ZMĚNOVÝ LIST č. 96

Stavba:	„Rekonstrukce bytového domu Dejvická 184/4“			
Předmět:	**„Kotvení ocelových sloupů do stávajícího zdiva“**			
Vydal:	KONSIT a.s.			
Odesláno / předáno – komu				
Odesláno / předáno	poštou	faxem	osobně	Datum:
Přílohy / počet listů	Příloha č.1 – Výkaz položek (1 strana A4) Příloha č.2 – půdorys se zakreslením(5 stran A4) Příloha č.3 – fotodokumentace (2x A4)

Změnový list č.96

Rekonstrukce domu Dejvická 184/4

1.NP

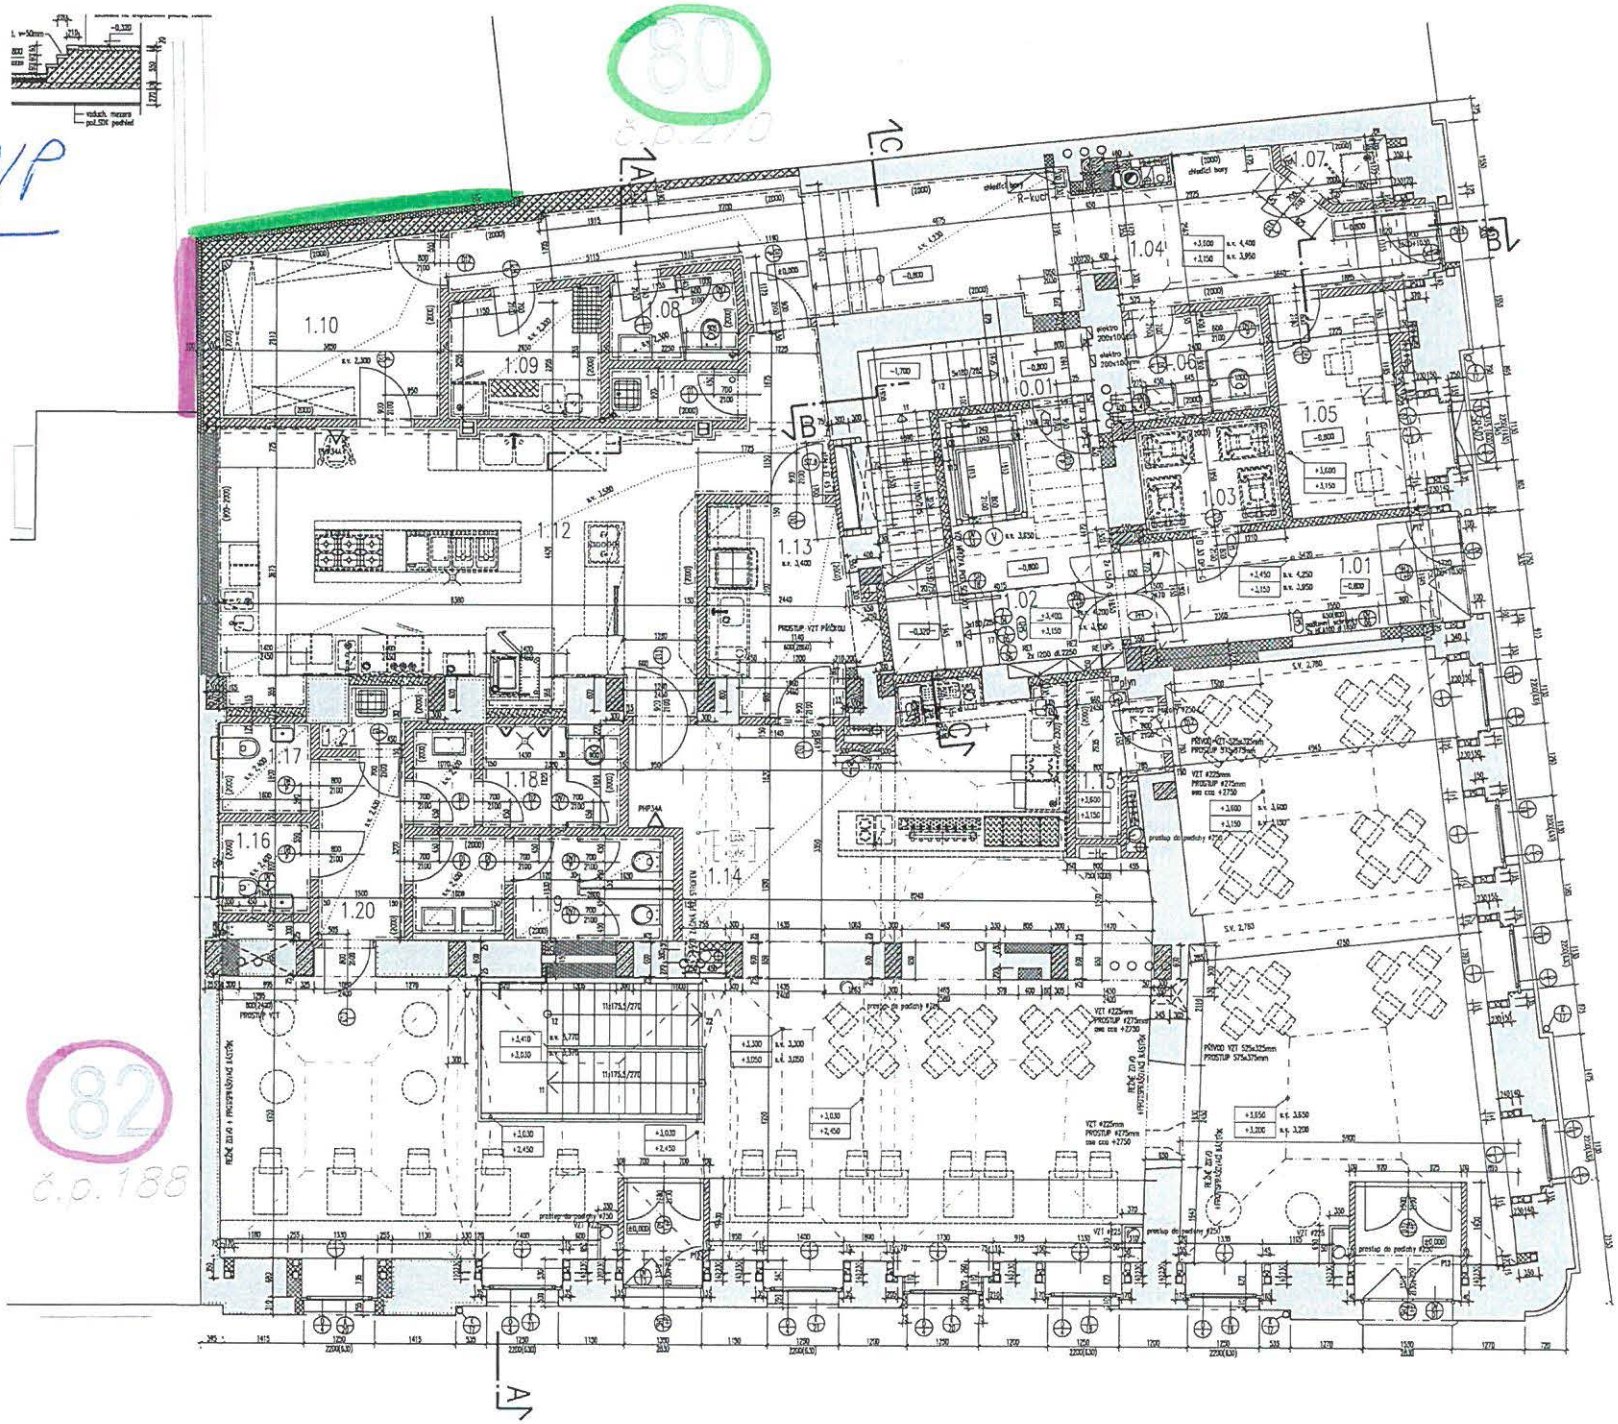
N základě požadavku objednatele bude provedeno napojení na sousední objekty v 1.NP v místě původního dvora, vč. oplechování.

K sousední parcele č.82 bude vybetonován sokl na úroveň stávajícího žlabu a provedeno oplechování z TiZn 0,7 mm lesklého, vč. podkladní OSB desky. K sousední parcele č.80 bude stávající zídka zbavena TERACO dlažby, prostor mezi stávající zídkou a novým zdivem bude oddilatován XPS tl. 100 mm a zbytek vyplněn betonem s KARI sítí. Bude nadbetonován spádovaný věnec, který bude následně oplechován z Pz plechu s povrch.úpravou barvou RAL 8004, vč. podkladní OSB desky.

3.NP

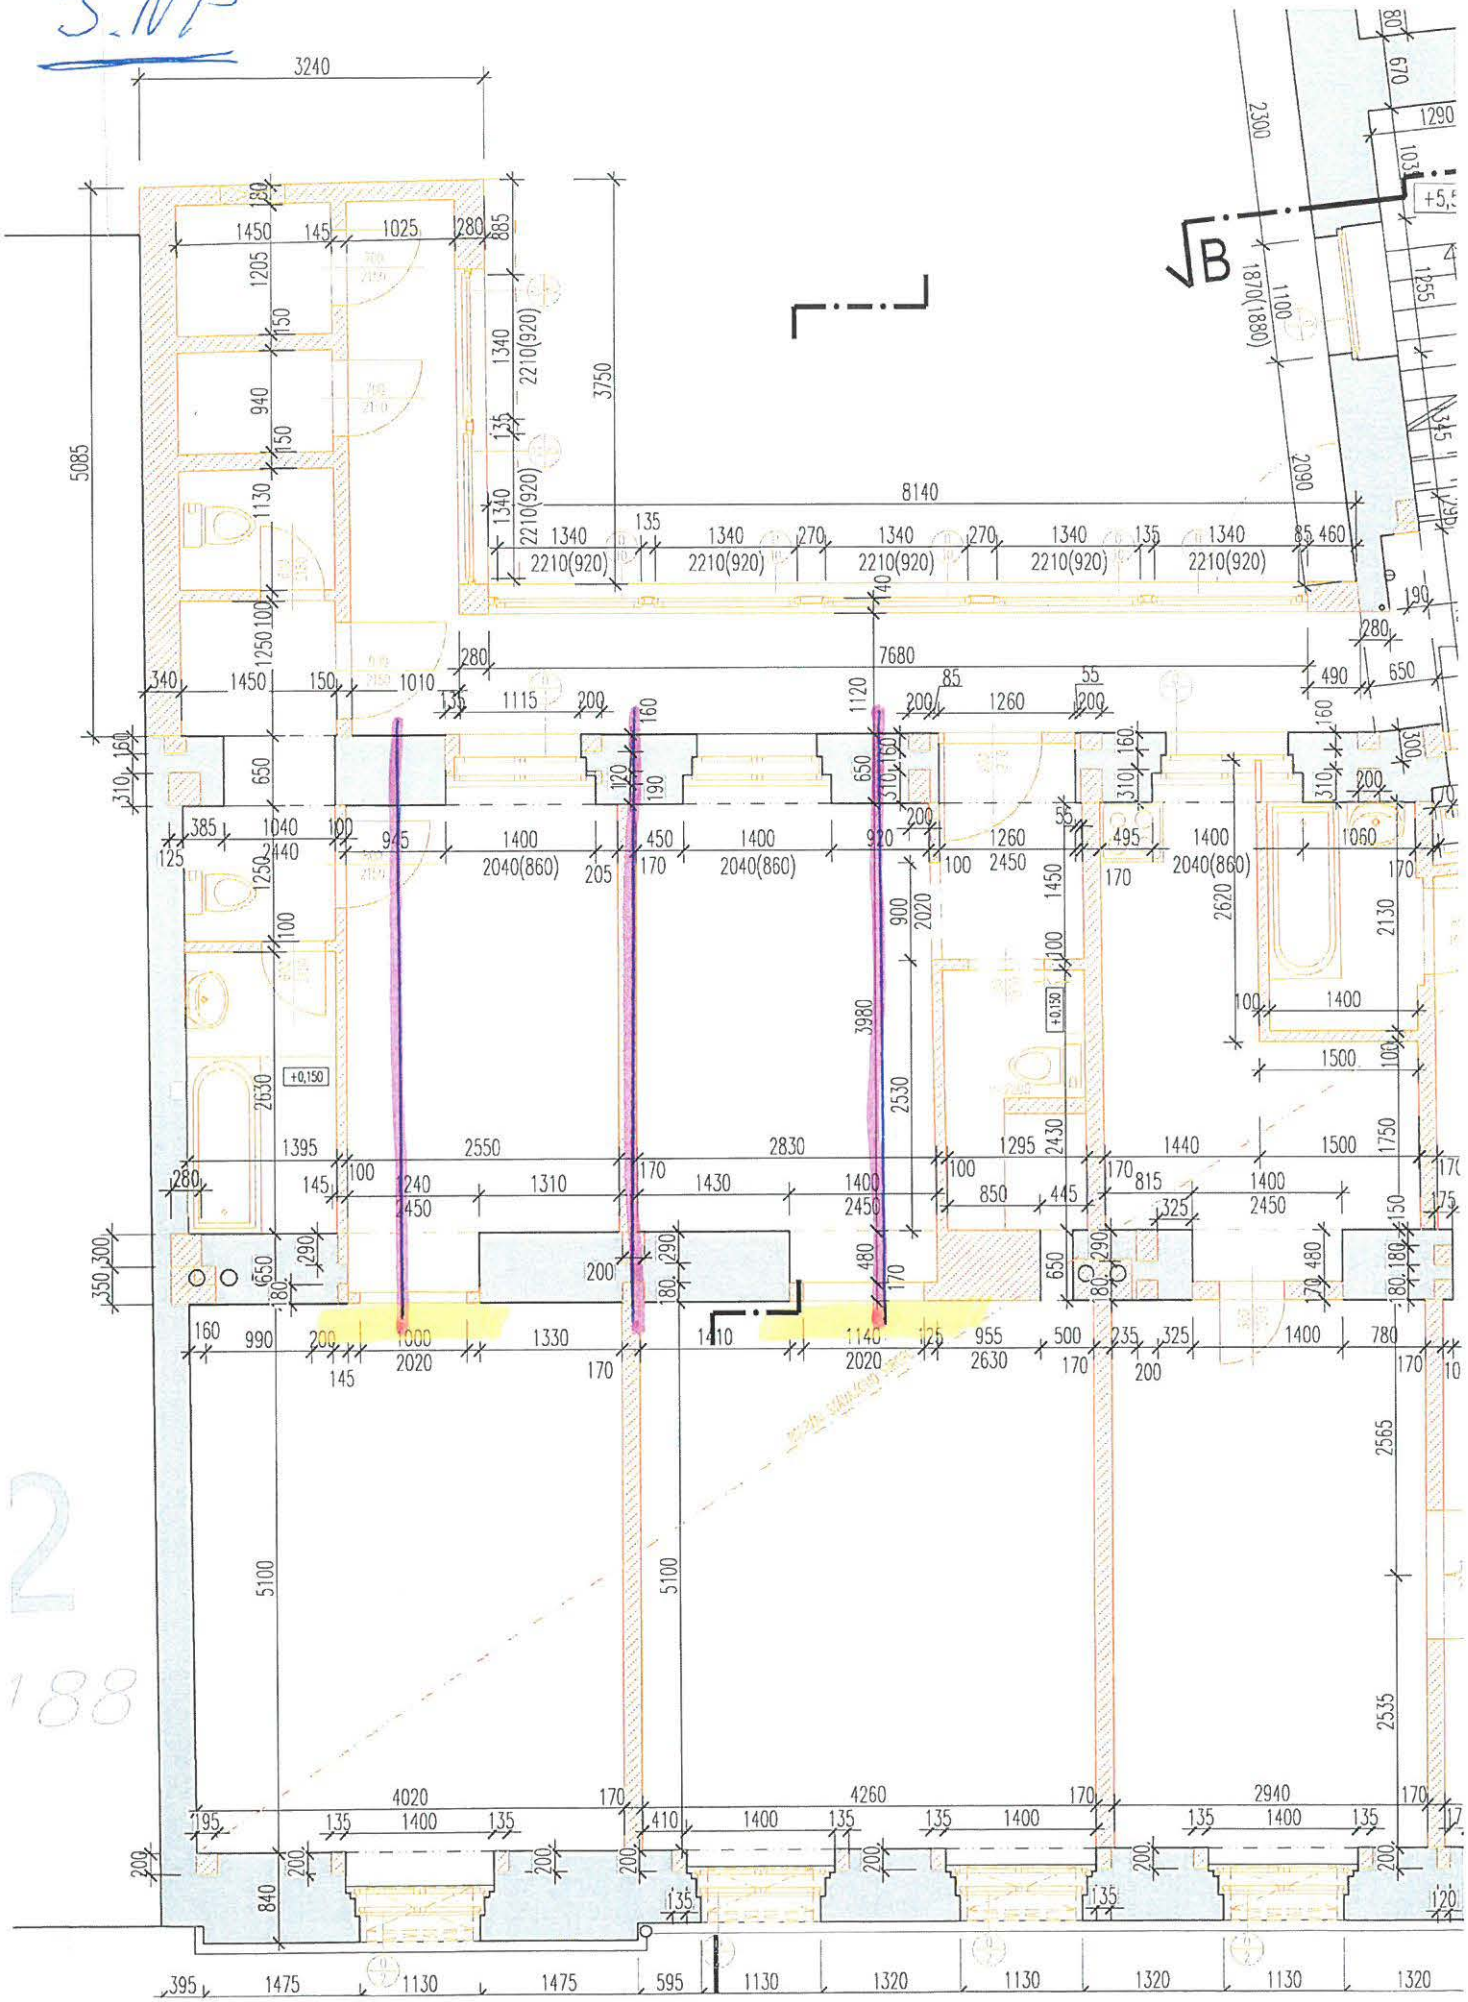
Na základě rozhodnutí statika bude provedeno provizorní statické stažení objektu v 3.NP pomocí táhel.

Dodávka a montáž ocelových táhel, vč. jejich ukotvení přes kotvící desku a dřevěné trámky. Předpoklad trvání statických opatření – do doby než rozhodne statik o odstranění.
